**ID: Codice procedura (ID\_VIP/ID\_MATTM): 12691**

**“Progetto di un impianto eolico denominato “Pitigliano” ubicato nei comuni di Pitigliano (GR) e Sorano (GR) costituito da 20 (venti) aerogeneratori di potenza nominale 7,0 MW per un totale di 140,0 MW con relative opere connesse ed infrastrutture indispensabili”**

## TESTO DELLE OSSERVAZIONI

**Immagine 1. Vincoli ex art. 136 del CBC dal PIT della Regione Toscana e zona approssimativa dove è progettato l'impianto industriale.**

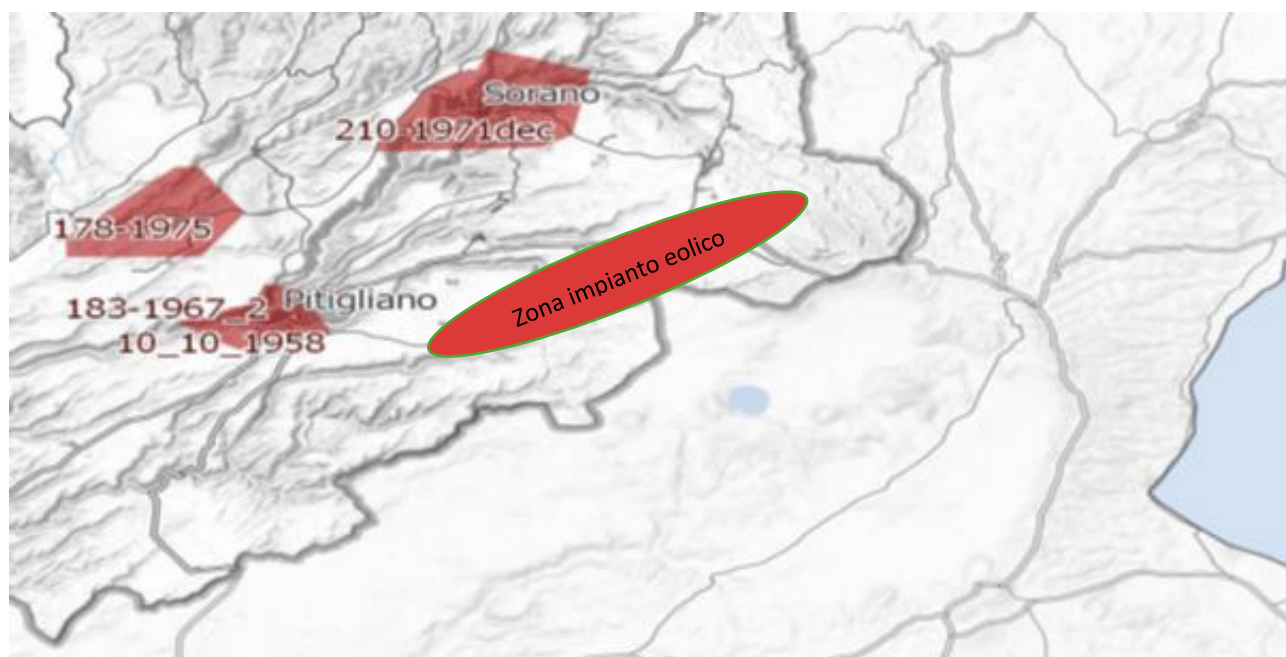
Al contrario si evidenzia che l'impianto eolico industriale citato non solo ricadrebbe con tutti e 20 gli aerogeneratori all'interno delle fasce di rispetto di 3 km di due vincoli paesaggistici di notevole interesse pubblico esistenti nella Regione Lazio e con una parte di essi nel vincolo paesaggistico del Centro abitato di Sorano ( GR) quindi in aree non idonee all'installazione di impianti di energia rinnovabile. Addirittura, alcuni aerogeneratori sarebbero ubicati a poche centinaia di metri dai perimetri dei due vincoli paesaggistici laziali ex art 136 del CBC.

*Inoltre, come sostiene la Proponente parte dell'impianto si verrebbe a trovare a 3,5 km dal centro abitato di Sorano. Infatti, tre degli aerogeneratori WTG 08, 09, 10 sono addirittura all'interno delle fasce di rispetto dei 3 km del suo vincolo paesaggistico di notevole interesse pubblico ex art 136 del CBC. Si evidenzia che così si crea*

un'ulteriore incompatibilità con la tutela del Paesaggio.

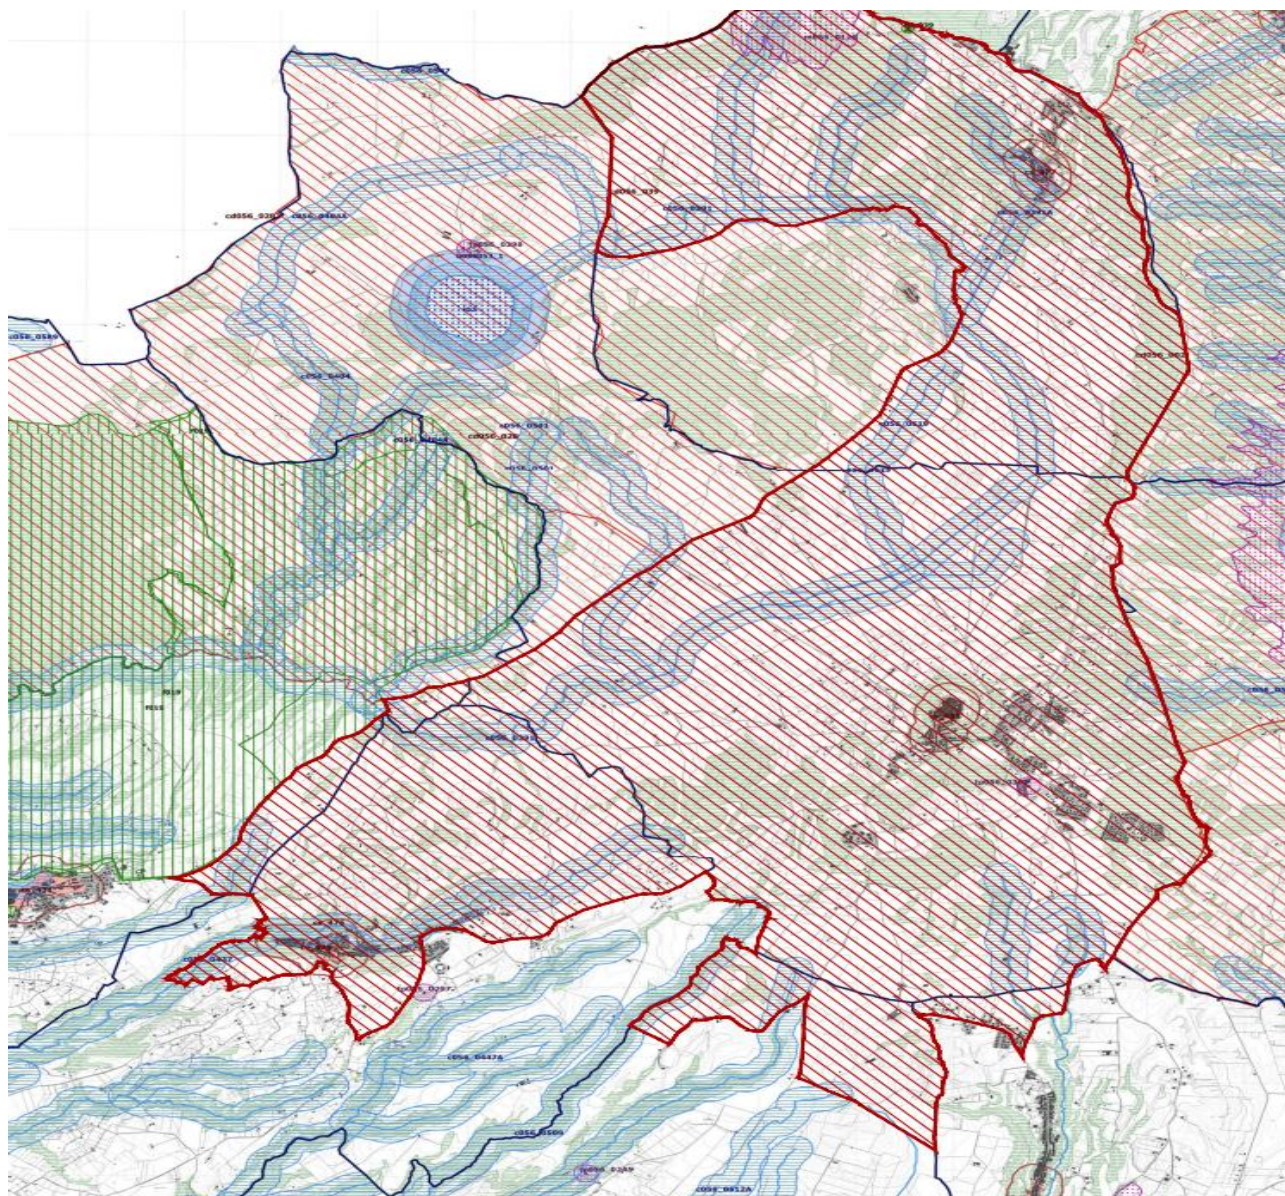
Come è illustrato nell'immagine si ribadisce che l'impianto industriale "Pitigliano" ricade completamente all'interno delle fasce di rispetto dei due vincoli di notevole

interesse pubblico e lambisce quelle di un terzo vincolo e quindi come affermato dal Consiglio di Stato nelle sentenze citate, l'impianto è insediato in area non idonea ai sensi dell'art. 20 comma 8 lettera c quater del D.Lgs. n. 199/2021 e ss.mm.ii al contrario di quanto sostiene la proponente.

**Immagine 3. Cumulo di una parte di impianti eolici, fotovoltaici e geotermici industriali in progettazione ed esistenti intorno all’eolico industriale “Pitigliano”.**

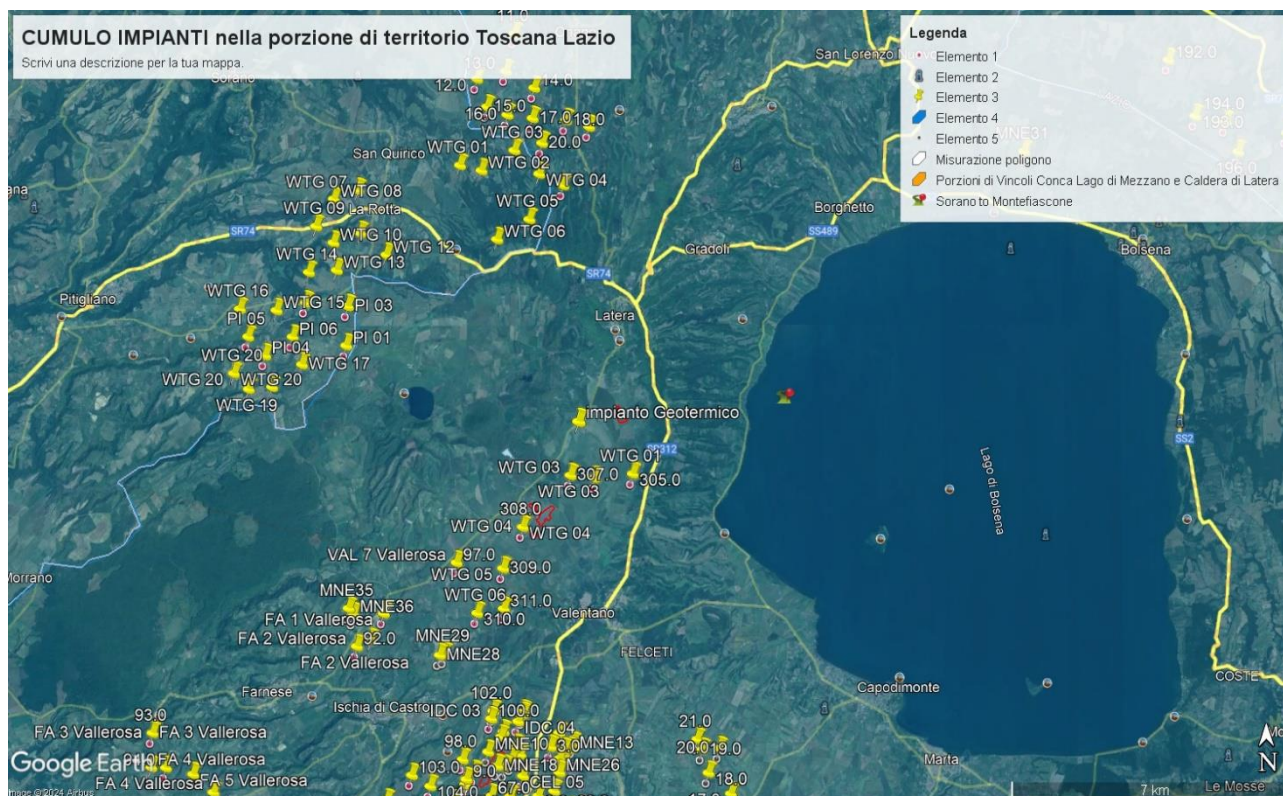
Tornando alle Linee guida nazionali, l’allegato IV dedica il paragrafo 3 agli impatti visivi e quelli sui Beni Culturali, Paesaggistici, Naturalistici e Culturali, dove viene detto che la valutazione dell’impatto visivo dovrà essere effettuata tenendo conto “**degli elementi caratterizzanti e qualificanti il paesaggio, effettuata alle diverse scale di studio (vasta, intermedia e di dettaglio...**”. Le analisi debbono non solo definire l’area di visibilità dell’impianto eolico industriale, **ma anche il modo in cui l’impianto viene percepito all’interno del bacino visivo**. Le analisi visive debbono inoltre tener in opportuna considerazione **gli effetti cumulativi derivanti dalla compresenza di più impianti**”. Nella Relazione Paesaggistica e nello Studio di Impatto Ambientale prodotte dalla proponente come già evidenziato è stato ignorato il vincolo paesaggistico di notevole interesse pubblico ex articolo 136 del Codice dei

Beni Culturali “*Ambito paesaggistico, geologico e geomorfologico dell’orlo della caldera di Latera ...*” Non vengono nemmeno citati gli impianti eolici in progetto al MASE, il “Rempillo” (6 aerogeneratori) e un altro in verifica amministrativa di 14 aerogeneratori e 72, 6 MW. Ad oggi nei territori di Pitigliano, Sorano e in quello limitrofo potenzialmente potrebbero essere insediati 40 aerogeneratori alti 200 metri e larghi 170. Ma la proponente non cita neanche altri impianti che creerebbero il cumulo e quindi maggiore impatto. Infatti, sul territorio della “Città del Tufo” (Sorano e Pitigliano) impatterebbero anche l’impianto eolico “Montarzo” di Onano con 13 aerogeneratori con le dimensioni ricordate, l’altro eolico industriale nel territorio di Valentano con sette aerogeneratori (stesse dimensioni), gli impianti di Farnese con un minieolico di 3 Torri alte 60 metri già installate in località Poggio del Crognolo e l’impianto eolico industriale “Vallerosa” (7 aerogeneratori alti 200 metri e larghi 158 metri) in procedura VIA presso la Regione Lazio. Inoltre, altri impianti del minieolico già presenti a Valentano, Cellere e Piansano e due progetti eolici industriali con le stesse dimensioni (200 m x 170 m) nel Comune di Ischia di Castro. La valutazione del cumulo non prende neanche in considerazione gli impianti industriali di fotovoltaico e agrivoltaico in progetto a Farnese, Valentano, Ischia di Castro, Cellere. L’impianto geotermico in procedura Via al MASE, progettato nella Caldera di Latera. Quindi è stata effettuata una valutazione del potenziale impatto cumulativo non veritiera a dispetto di quanto affermato dalla proponente che sostiene di aver preso in considerazione uno spazio di 10 km intorno al suo impianto per gli impatti che si creerebbero.

#### **OSSERVAZIONE N.12**

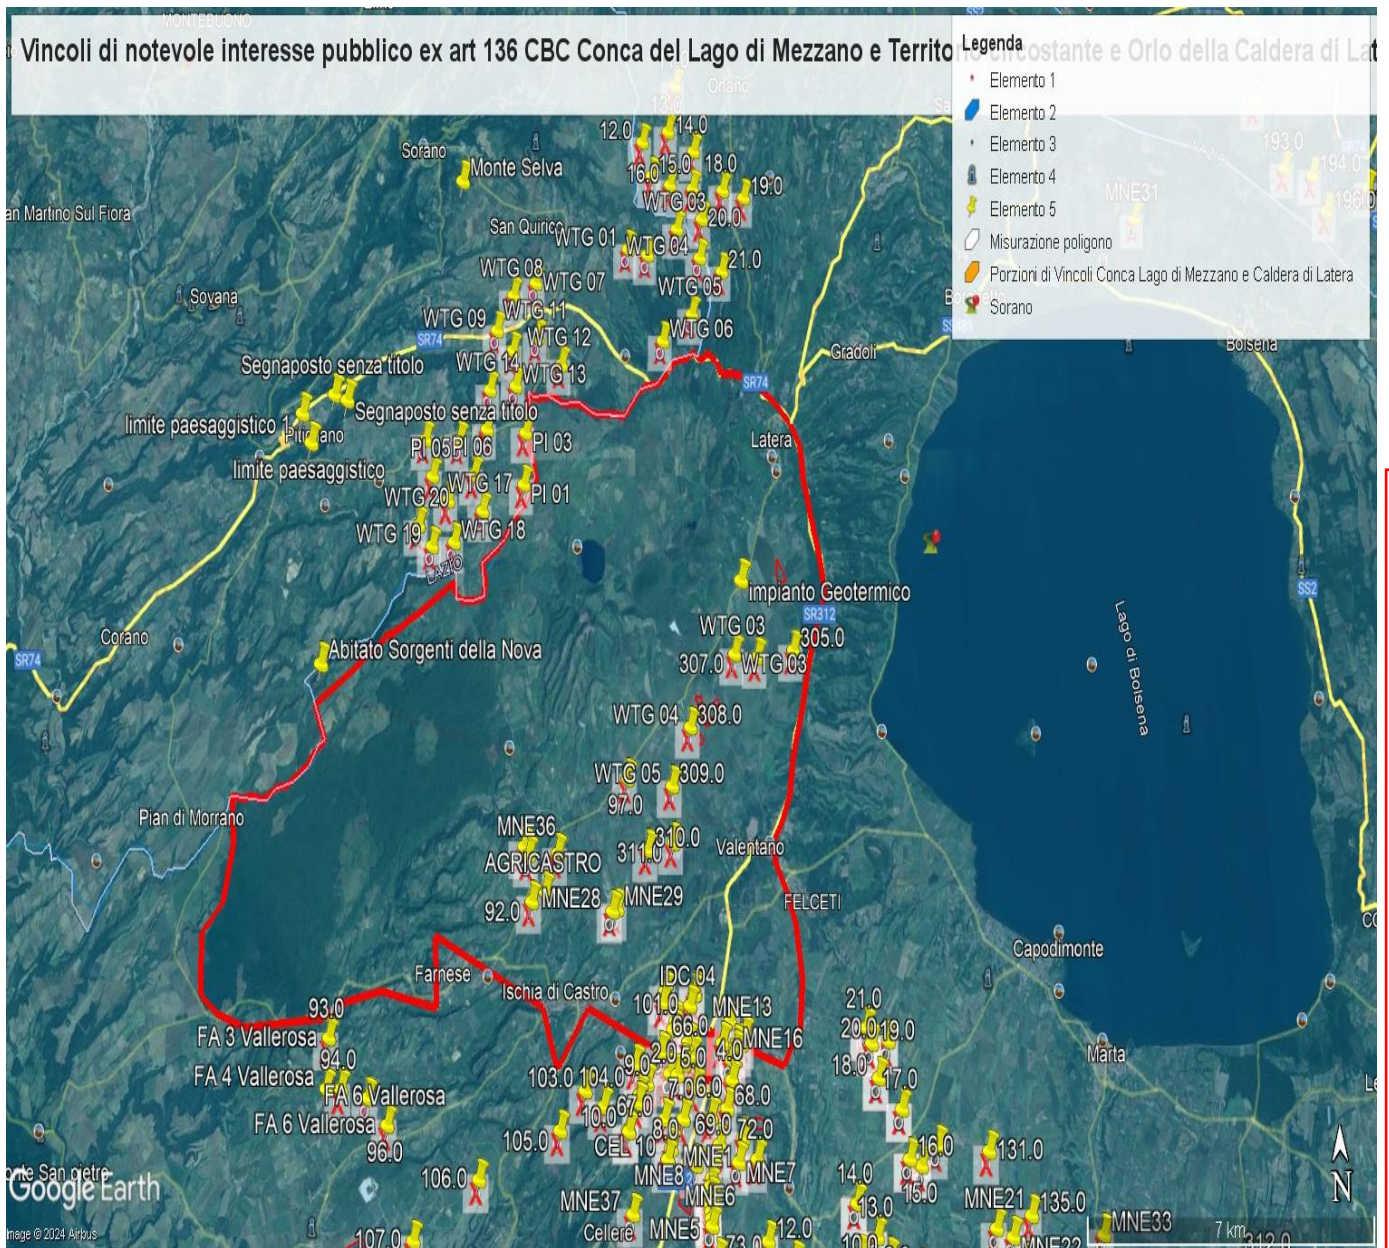
- 1) Lo studio presentato dal proponente nel "Report anemologico" si è basato su dati di parametri meteorologici estratti da un modello di rilevamento virtuale Virtual Met Mast (Vortex ERA - 5 series). Lo studio non riporta che tale modello sia stato validato con misure in sito. Una validazione del modello con misure rilevate sul posto per almeno un anno/ un anno e mezzo dovrebbe essere necessaria per garantire l'accuratezza della produzione energetica stimata.

- 2) Lo studio presentato nel "Report anemologico" riporta valori incoerenti di produzione energetica lorda e netta.
  - a. Nel paragrafo 5.2, Energy calculation, si stabilisce che usando il software Open Wind e il Wake Model Deep Array Eddy Viscosity, la produzione lorda dell'impianto risulta essere di 146,97GWh/anno, la produzione netta 143,59GWh/anno.

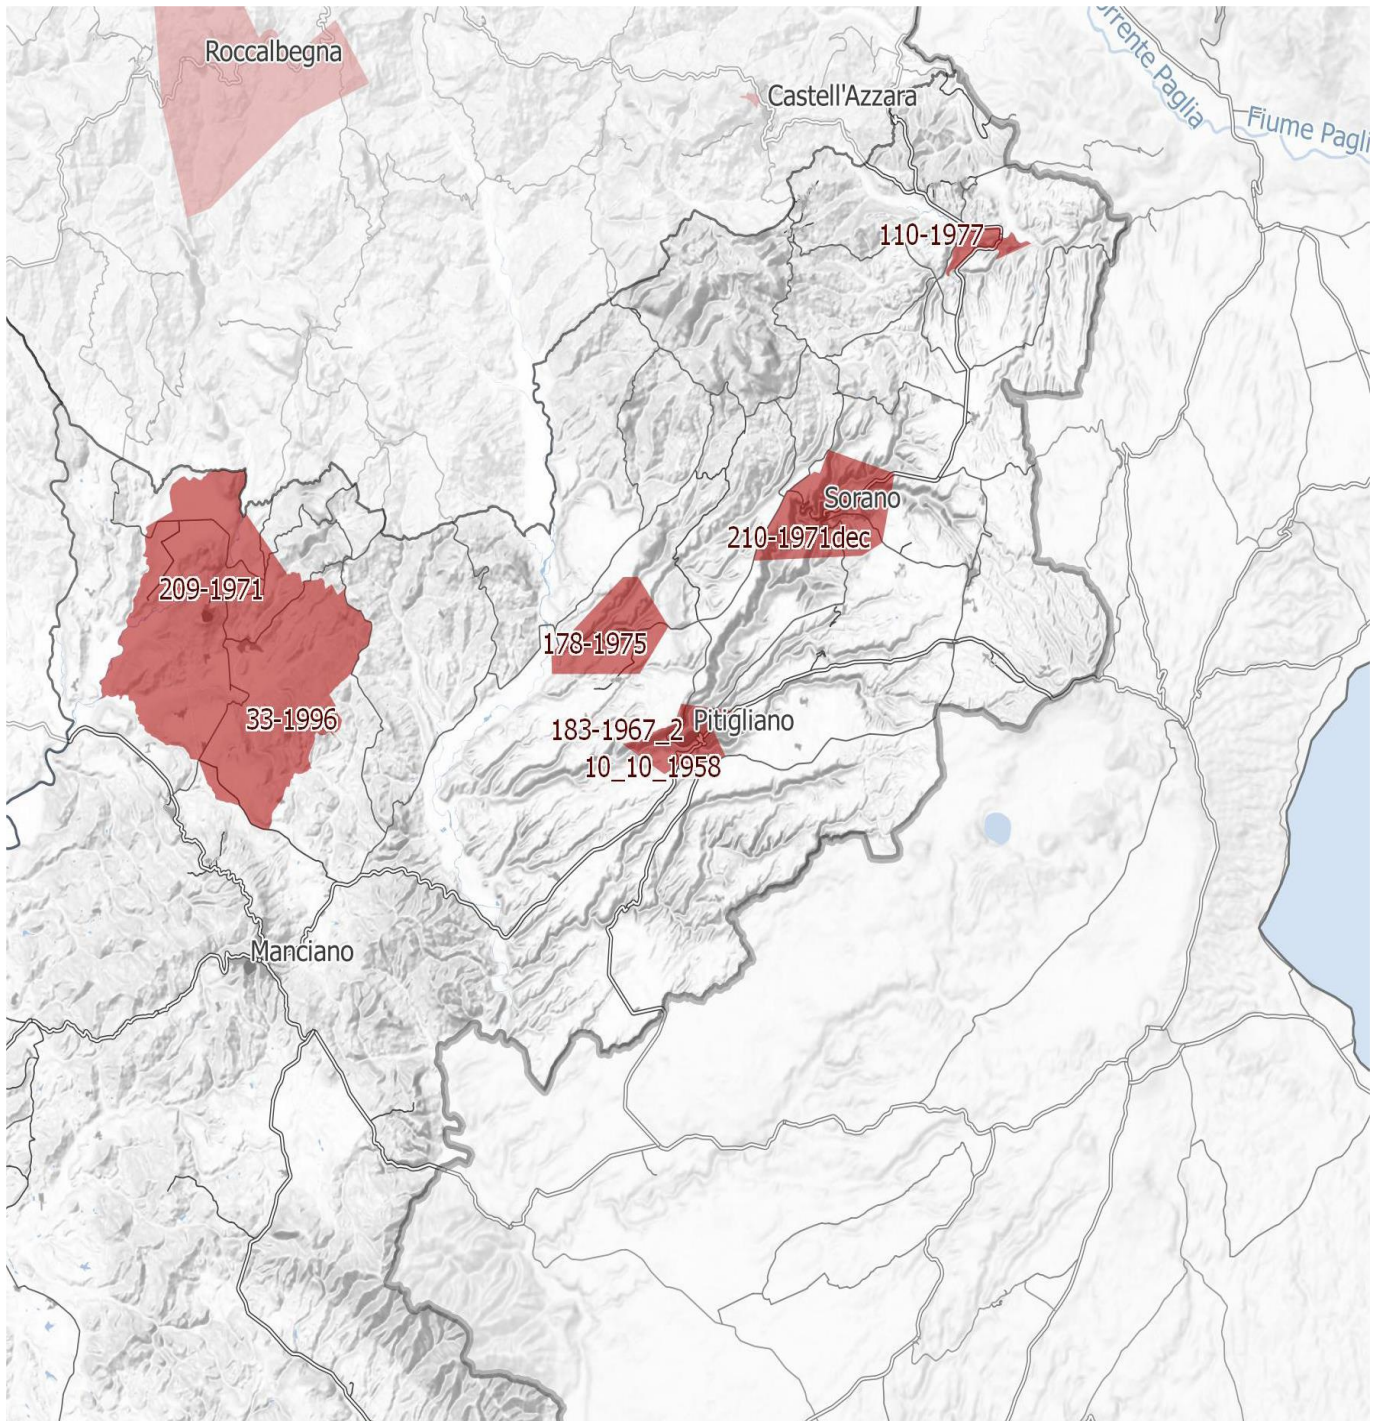
**IMMAGINE n. 4** Si evidenzia che i tre aerogeneratori WTG 07, WTG 08 e WTG 09 impattano con il vincolo paesaggistico di notevole interesse pubblico del Centro Storico di Sorano. Il WTG 07 si troverebbe a 2828 m, WTG 08 2504 e WTG 09 2990. Il cavidotto dell'impianto invece impatta in buona parte del Vincolo paesaggistico ex art. 136 del CBC del Centro Storico di Pitigliano.

**IMMAGINE n. 7** Mappa della intervisibilità degli impianti eolici elaborata dall'Associazione nazionale Amici della Terra. La mappa non è aggiornata comunque rende molo bene dell'enorme impatto visivo creato dal cumulo degli impianti.

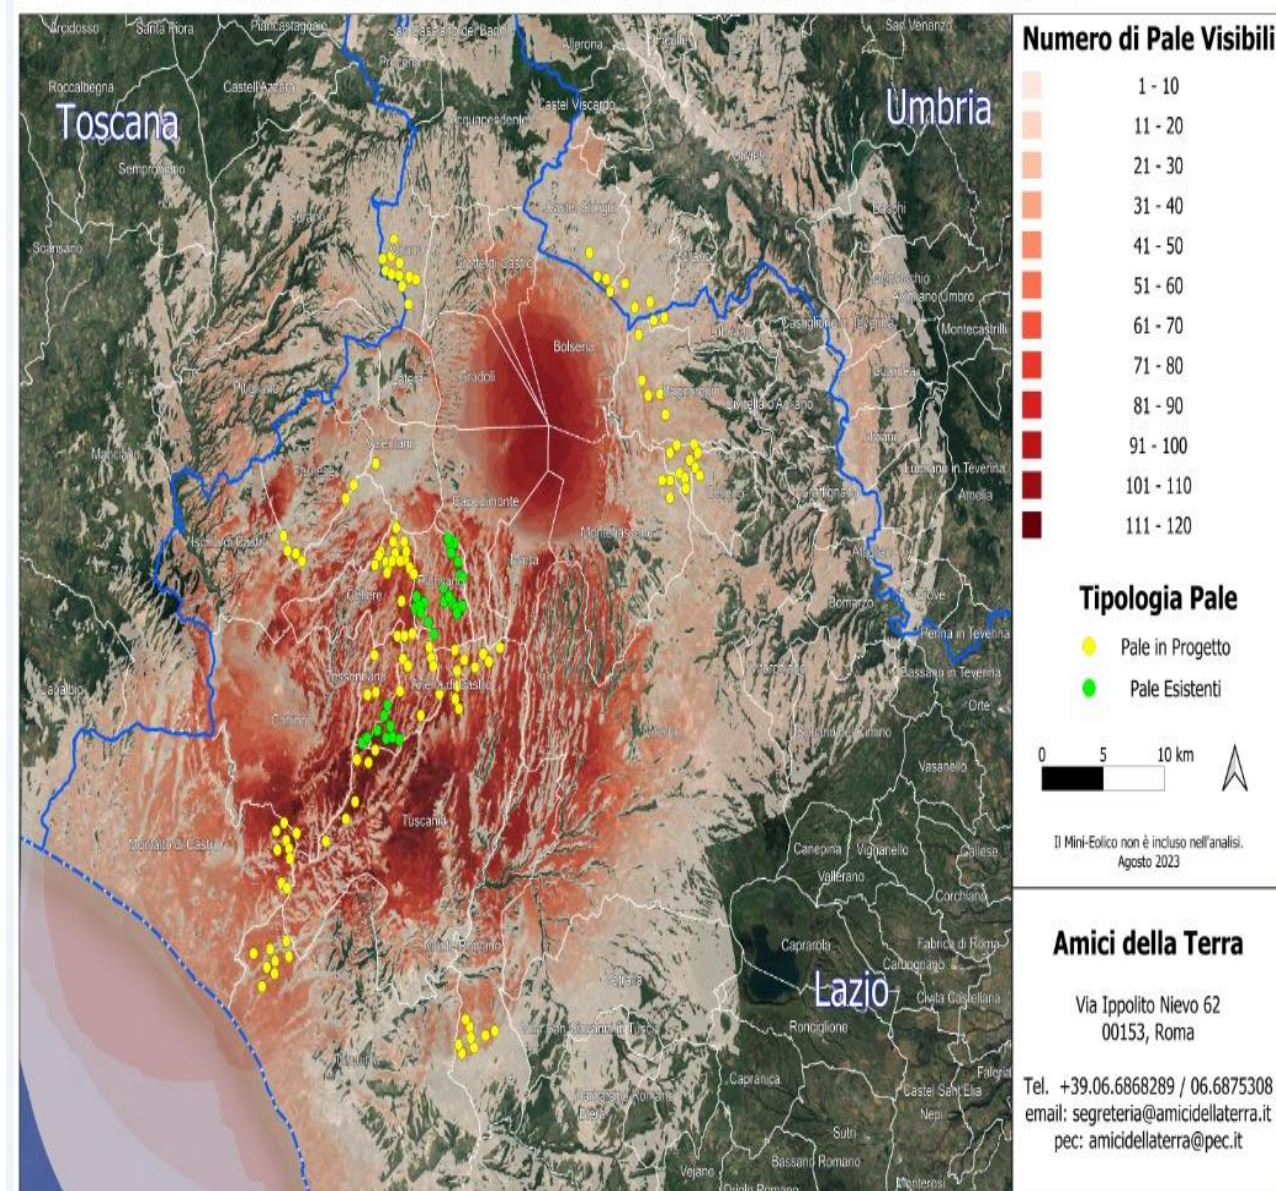
Se agli impianti eolici rappresentati qui sopra che non comprendono sia l'impianto eolico Pitigliano e le altre 14 pale del progetto eolico in verifica amministrativa sempre nel territorio di Pitigliano si aggiungono i migliaia di ettari (7000 fin'ora) di territorio occupato dagli impianti fotovoltaici e agrivoltaici e dalle altre tipologie appare chiaro il numero spropositato degli impianti FER nella bassa toscana e nella Tuscia.
